東通原子力発電所1号炉審査資料	
資料番号	A1-CA-0108(改2)
提出年月日	2022年9月12日

東通原子力発電所
震源を特定せず策定する地震動の評価について
(全国共通に考慮すべき地震動)
(コメント回答)

2022年9月12日
東北電力株式会社

審査会合におけるコメント

(4) 地震基盤相当面の設定

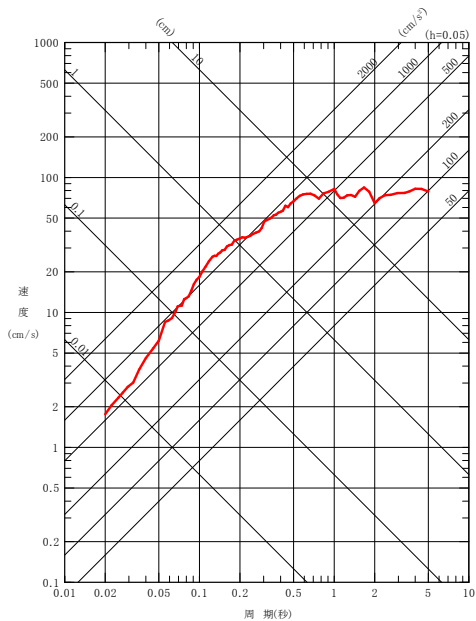
No.	コメント時期	コメント内容	今回ご説明資料の掲載箇所
S219	2022年8月5日 第1065回審査会合	地震基盤相当面の設定位置について、Vpも踏まえて設定したことを現時点で否定するものではないが、説明性向上の観点から、設定位置を変えた場合の解放基盤表面における地震動への影響を定量的に説明すること。	p.46, p.47, p.64
S220	2022年8月5日 第1065回審査会合	震源を特定せず策定する地震動として採用する観測記録の位相特性を用いた模擬地震波には、内陸地殻内地震の震源特性が反映された記録を用いるべきである。これを踏まえ一様乱数の位相特性を用いた模擬地震波を代表として選定する説明内容の適正化を図ること。	p.50, p.52

S219

- 鉛直動について各入力位置からの解放基盤表面における地震動のSI値(0.1~2.5秒)を比較した結果, 最も深い位置である地下構造モデルの地震基盤位置(T.P.-2987.8m)を入力位置とした場合のSI値が最も大きくなる。参考として, 応答スペクトルを参考資料(本資料p.64)に示す。
- この傾向と地震基盤位置の V_p は5800m/sであり $V_{pb}=4200$ m/sよりも大きいことを踏まえ, 地震基盤位置を地震基盤相当面として採用する。
- 作成した模擬地震波に対して, 地震基盤相当面から解放基盤表面[基準地震動の振動特性を代表する位置(T.P.+2.0m, $V_s=1300$ m/s, $V_p=2250$ m/s層上面)]までの地盤補正を行う。

表 解放基盤表面における地震動(鉛直動)のSI値

入力位置	SI値	SI比※
T.P.-282.8m	37.1	1.00
T.P.-574.8m	37.3	1.01
T.P.-1495.8m	38.5	1.04
T.P.-2441.8m	39.2	1.06
T.P.-2987.8m	46.6	1.26

敷地周辺の内陸地殻内地震(M4程度以上)の
観測地震の震央分布
(震央:気象庁, 震源メカニズム解:F-net)

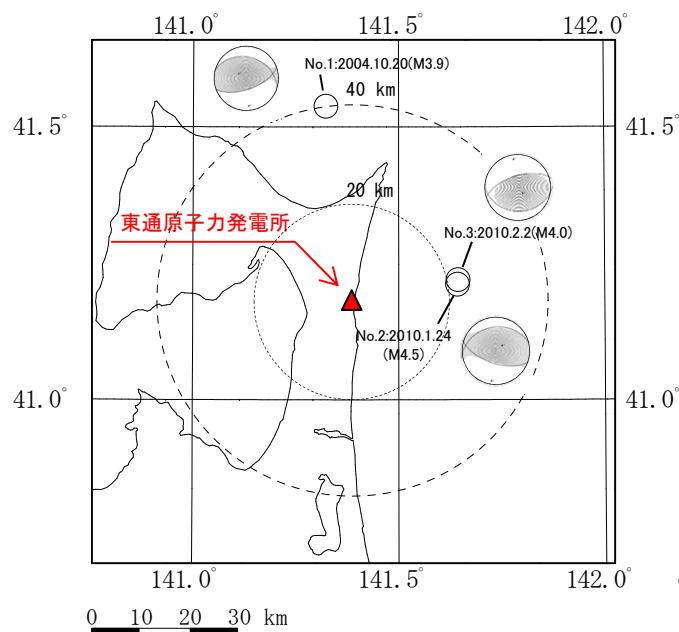
S220

- 敷地の近くで発生した内陸地殻内地震による観測記録を用いることにより、内陸地殻内地震としての震源特性、伝播特性及びサイト特性を反映することが可能になるが、東通原子力発電所では敷地近傍(半径10km以内)における規模の大きい内陸地殻内地震の観測記録は得られていない。
- 範囲を広げ、震央距離40km以内、震源深さ20km以浅、地震規模M4程度以上とした条件では3地震が抽出されたが、いずれも規模が小さく、その観測記録(応答スペクトル)は長周期成分が不足している。
- 以上より、敷地において適切な内陸地殻内地震の観測記録は得られていないことを確認した。また、下北半島では他機関においても内陸地殻内地震震源近傍の大きな観測記録は得られていない。

敷地周辺のプレート間地震(M6以上)の
観測地震の震央分布
(震央: 気象庁, 震源メカニズム解: F-net)

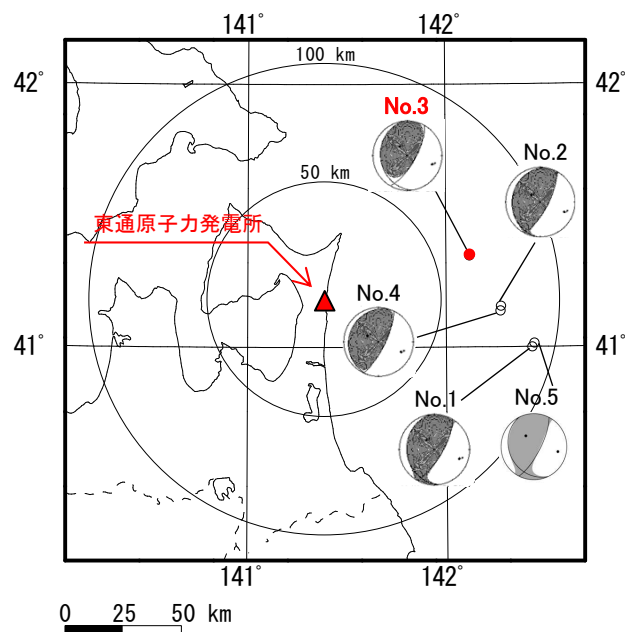
S220

- 敷地で適切な内陸地殻内地震の観測記録が得られていないが、伝播特性及びサイト特性に起因する位相特性が模擬地震波策定に与える影響を確認するため、プレート間地震による観測記録の位相を用いた検討を行う。
- 青森県東方沖ではM6クラスのプレート間地震が発生している。規模の大きい地震を対象とすることは観測記録の長周期成分の信頼性を確保できる。また、継続時間が長いこと目標スペクトルに適合する模擬地震波を作成しやすい利点がある。
- 震央距離100km以内、地震規模M6以上の検索条件で、5地震のプレート間地震が抽出された。
- 模擬地震波作成には、観測記録の位相特性に含まれる断層の破壊過程の影響を重視し、震源距離が最も近い2012年5月24日の青森県東方沖の地震(M6.1)の観測記録を用いる。

各入力位置による解放基盤表面における地震動^{※2}
(応答スペクトル, 鉛直方向)

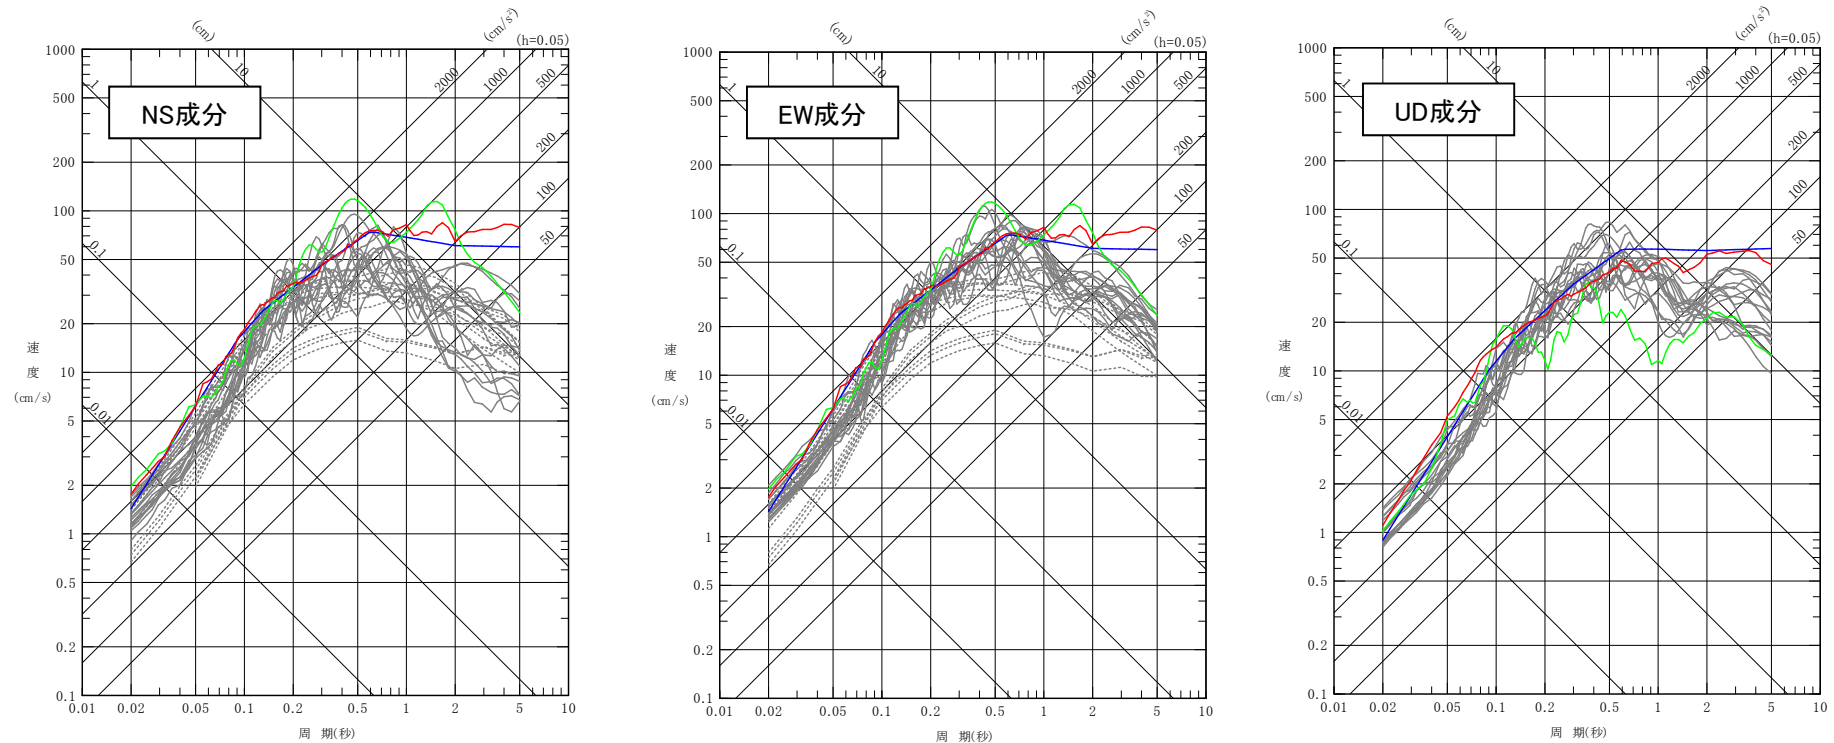
S219

- 一様乱数の位相特性を用いた標準応答スペクトルに適合する鉛直方向の模擬地震波について, T.P.-282.8m以深の5箇所を入力位置とした場合の解放基盤表面における地震動の応答スペクトルを示す。

- : T.P.-282.8m ($V_p=3690\text{m/s}$) 位置に入力^{※1}
- : T.P.-574.8m ($V_p=3750\text{m/s}$) 位置に入力^{※1}
- : T.P.-1495.8m ($V_p=3960\text{m/s}$) 位置に入力
- : T.P.-2441.8m ($V_p=4160\text{m/s}$) 位置に入力
- : T.P.-2987.8m ($V_p=5800\text{m/s}$) 位置に入力
